Revisión y Aprobación del Plan de Inversiones en Transmisión para el Área de Demanda 3

Período 2025-2029

Lima, febrero 2024

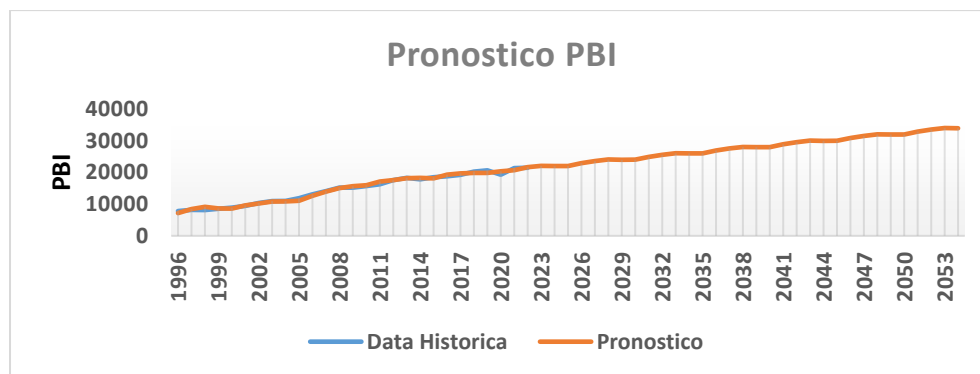
Los valores del periodo 2019-2021 de la variable "PBI" del Área de Demanda 3 (AD3) consignados en el formato F-104 y en el archivo "CALCULOS PBIA03-CLIENTES-POBLACION-TARIFA-Act. 2022.xlsx" no son los aprobados en el proceso de la Modificatoria del PI 2021-2025.

Los valores históricos del PBI del AD3 (periodo 2019-2021) deben ser los aprobados en el proceso de la Modificatoria del PI 2021-2025. Mientras que el PBI del AD3 del año 2022 debe ser calculado mediante una ponderación del PBI departamental del año 2022 con los porcentajes de participación en ventas de energía de los departamentos que conforman dicha Área de Demanda.

Para el presente levantamiento de observaciones, se indica que se está realizando la proyección de la demanda del PBI03 por el método ARIMA(1,1,1), el mismo que se adjunta en Excel como fuente.

Para el caso en particular de la proyección de la demanda del PBIA03 se adjunta el archivo eviews sobre la proyección Holt Winter.

De la revisión de la información remitida en la PROPUESTA FINAL, se verifica que los valores de la variable PBI del Área de Demanda 3 del periodo 2019-2021 coinciden con los de la Modificatoria del PI 2021-2025.

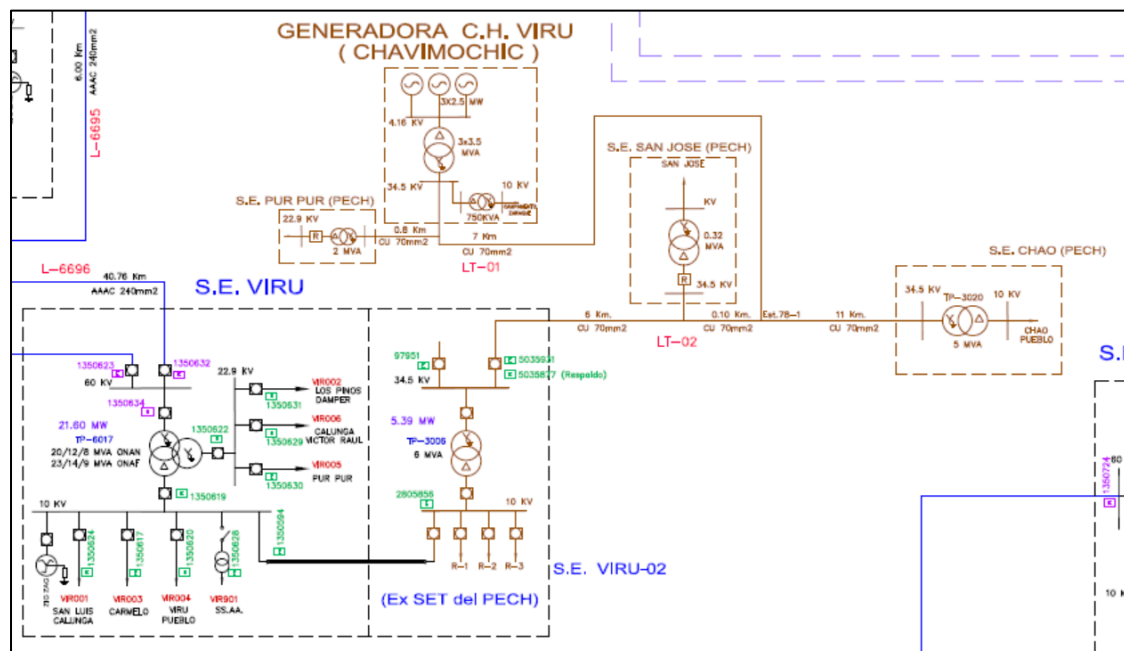
Propuesta HIDRANDINA			Comentario Osinergmin
Código SE	SE	Sistema eléctrico de transmisión asignado por HIDRANDINA	
SE0260	Tanguche Desarenador	Trujillo, Trujillo Baja Densidad, Virú, Trujillo Rural, Otuzco - Motil - Florida, y La Arenita, Chao	SE0260 es un sistema aislado.
SR1103	SER Tamguche Desarenador	Trujillo, Trujillo Baja Densidad, Virú, Trujillo Rural, Otuzco - Motil - Florida, y La Arenita, Chao	SR1103 es un sistema aislado.
SE0157	Chao	-	No se asigna a ningún sistema.

Al respecto se en el archivo SICOM adjunto de ventas de energía del mercado regulado se considera los sistemas eléctricos de HIDRANDINA y adicionalmente las cargas del proyecto especial CHAVIMOCHIC los cuales actualmente se conectan desde la barra de 10 KV de la SET VIRÚ, como se aprecia en el unifilar adjunto.

Por lo que si bien HIDRANDINA S.A. no atiende directamente a dichas cargas, estas se atienden desde la SET VIRÚ ya que actualmente se tienen varios problemas en la generación por parte del proyecto especial CHAVIMOCHIC.

Figura 1

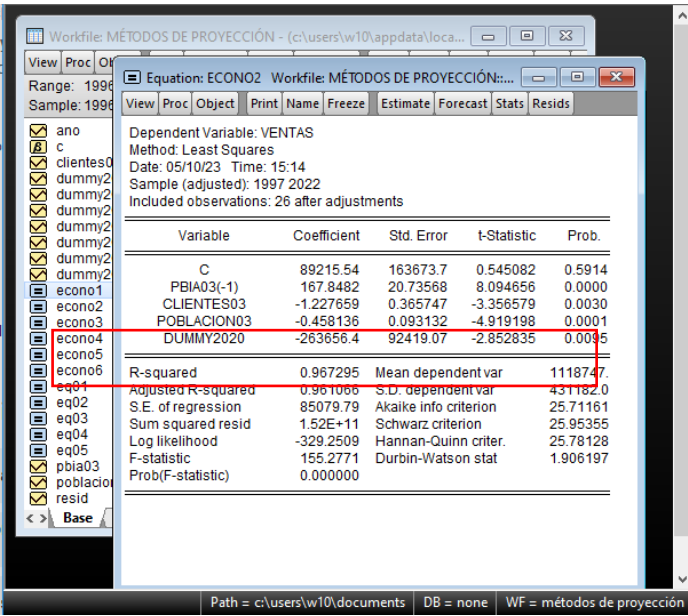
En el formato F-106 y en el workfile presentado por HIDRANDINA se ha observado que la ecuación del modelo “Logarítmico” no corresponde a una ecuación del tipo logarítmico propiamente dicha, sino a la ecuación del modelo Polinómico 2. Se debe corregir lo referido.

De igual modo, en el formato F-107 se ha observado que el modelo que habría sido seleccionado no es coherente con el comportamiento esperado del mercado eléctrico, ya que se espera que a mayor número de clientes y de población, las ventas de energía aumenten, lo cual no se verifica de la ecuación mostrada en la Figura 1.

El modelo que habría sido seleccionado por HIDRANDINA presenta una variable categórica (DUMMY2020) sin añadir mayor sustento sobre la especificación de la regresión empleada. Realmente, se desconoce qué ha motivado el uso de una variable categórica en la explicación de las ventas de energía regulada del AD3.

Considerando lo anterior, HIDRANDINA debe revisar y estimar nuevamente las ventas de energía del AD3. Cabe indicar que estos dos criterios son parte de la metodología ya empleada en la proyección de demanda de cada Área de Demanda del PI 2021-2025 y de su correspondiente proceso de Modificatoria, los cuales se pueden verificar en los formatos F-106, F-107 y F-108 del archivo F-100.

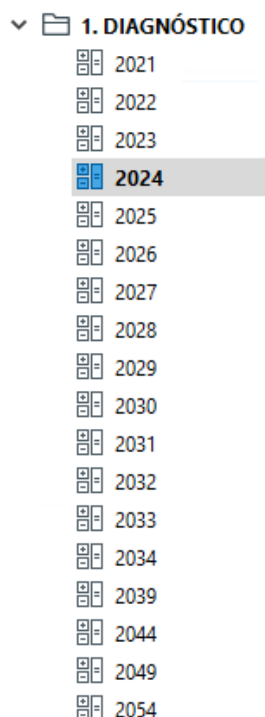
Al respecto, se solicita que HIDRANDINA verifique y corrija el archivo de flujo de carga donde corresponda.

En el área de demanda 03, se identificaron dos proyectos del Plan de Transmisión 2023 – 2032, que se estima deberían concluirse antes del 2028, que se detalla:

- a. Enlace 138 kV Nueva Virú – Trujillo Sur, ampliaciones y subestaciones asociadas (Proyecto ITC).
- b. Incremento de capacidad y confiabilidad (Criterio N-1) de Suministro del Sistema Eléctrico Huaraz (Proyecto ITC).
